Commission économique pour l'Europe**Comité des transports intérieurs****Forum mondial de l'harmonisation des Règlements
concernant les véhicules****Groupe de travail de la pollution et de l'énergie****Quatre-vingt-troisième session**Genève, 1^{er}-4 juin 2021

**Proposition de complément à la série 01
d'amendements au Règlement ONU n^o 101
(Émissions de CO₂/consommation de carburant)****Communication de l'expert de l'Organisation internationale
des constructeurs d'automobiles***

Le texte ci-après a été établi par l'expert de l'Organisation internationale des constructeurs d'automobiles (OICA). Il y est proposé d'introduire la procédure d'essai abrégée pour les véhicules électriques purs ainsi qu'une actualisation de la procédure de vérification de la conformité de la production afin d'aligner le Règlement ONU n^o 101 sur la procédure décrite dans le Règlement ONU n^o 154. Cette proposition comprend également une option permettant aux constructeurs de déterminer les valeurs de résistance à l'avancement pour les véhicules électriques purs conformément aux prescriptions du Règlement ONU n^o 83. Les modifications qu'il est proposé d'apporter au texte actuel du Règlement figurent en c

Figure 1

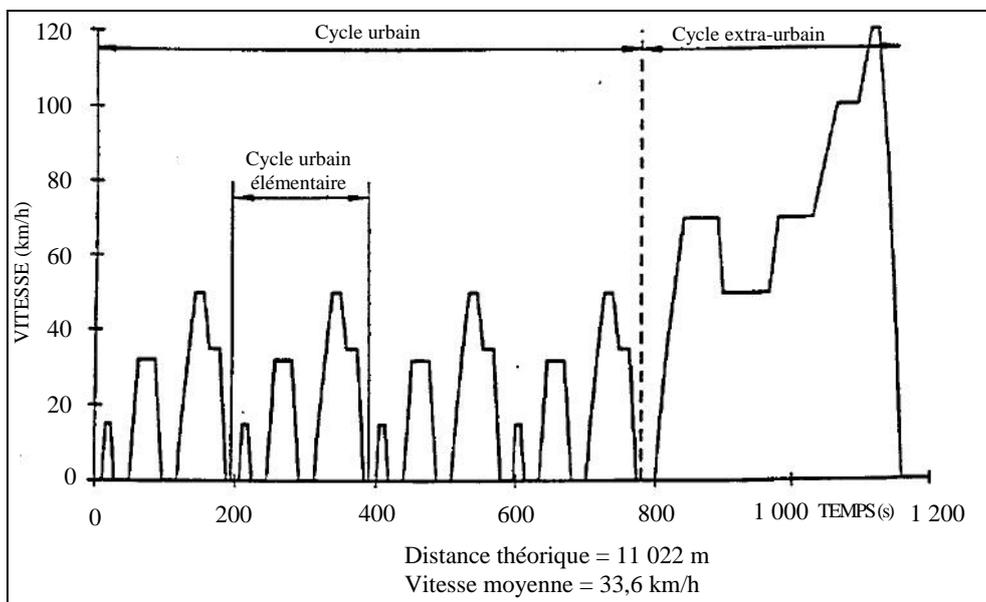
Les paragraphes 1 à 1.3 deviennent les paragraphes 2 à 2.3 et se lisent comme suit :

« **2.1. Cycle d'essai du NEDC** Séquence d'essai

La séquence d'essai - Le cycle d'essai du NEDC est composé de deux parties (voir fig. 1) :

Figure 3a

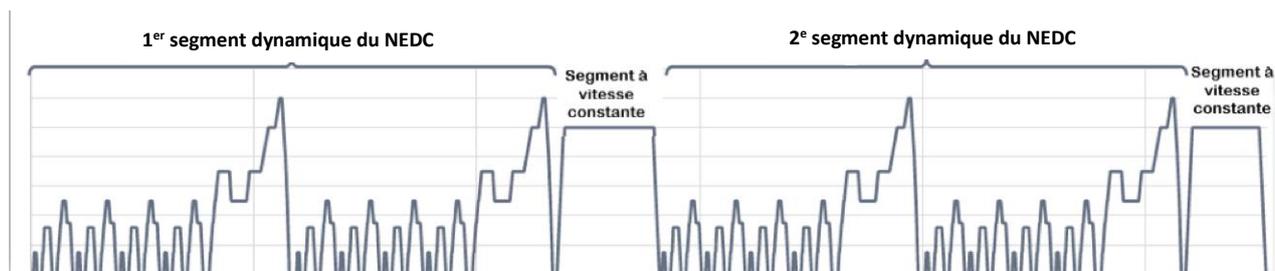
« **3. Séquence d'essai abrégée du NEDC**

La séquence d'essai abrégée du NEDC se compose de deux segments dynamiques du NEDC (DS₁ et DS₂) combinés à deux segments à vitesse constante (CSS_M et CSS_E), comme le montre la figure 3a ci-dessous.

Les segments dynamiques du NEDC DS₁ et DS₂ sont utilisés pour calculer la consommation d'énergie électrique. Les segments à vitesse constante CSS_M et CSS_E sont destinés à réduire la durée de l'essai en épuisant la charge du SRSEE plus rapidement que dans la procédure d'essai avec cycles consécutifs du NEDC.
